改善箇所説明図

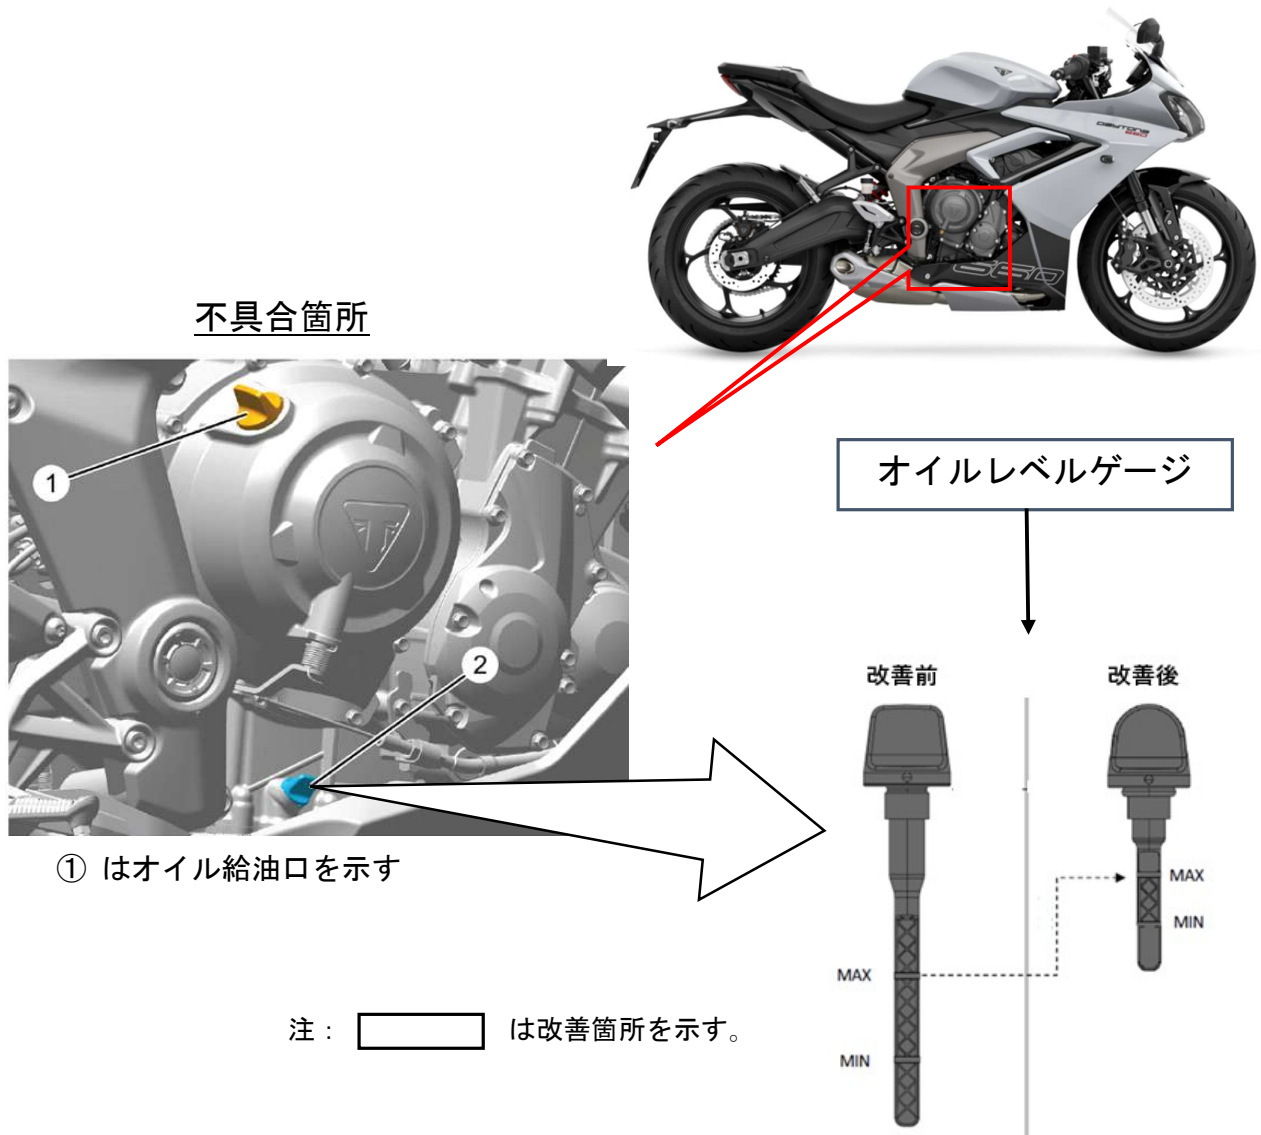
原動機において、使用環境等に対する検討が不十分なため、急減速を繰り返すことにより、エンジン内でエンジンオイルが前方に偏り、油圧が低下することがある。そのため、エンジン内部の潤滑が不足し、最悪の場合、エンジンが破損し、走行不能となるおそれがある。

全車両、エンジンオイルを追加し、オイルレベルゲージを対策品に交換する。
なお、エンジンを点検し、内部に損傷が発見された場合は、損傷状態に応じて交換する。
また、取扱説明書の追補版を配布する。

識別 対策後は車台番号末尾付近に白色のペイントマークを塗布する。
